平成 22 年 5 月 28 日  
武庫川流域委員 佐々木 礼子

## 意 見 書

## 2. 下流河道掘削範囲と潮止め堰から連続する床止工の撤去について

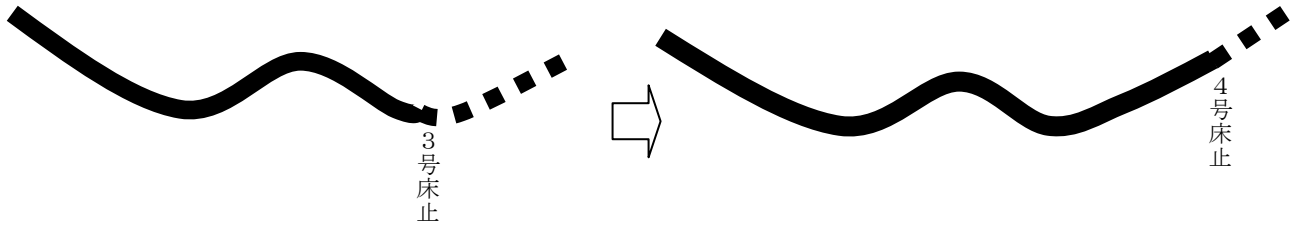
- ① 最適な河床掘削に向けた床止工撤去の選択と河床掘削範囲の選択

河床掘削範囲は 4 号床止工から河川流形のもつ自然な形を配慮した緩和型へ

…無理のない計画

- ・潮止堰から 4 号床止工までをひとつのゾーンと考える
- ・4 号床止めから河床掘削を計画
- ・潮止堰と 2 号床止工は落差工程度に改築
- ・1 号 3 号床止工を撤去し、2 段構えで河床勾配を形成

- ◇河床勾配の低減
- ◇浄水場地下水位低下の軽減
- ◇流下能力不足区間がすべて解消
- ◇砂礫原の保全
- ◇少しでも良好な干潟の形成
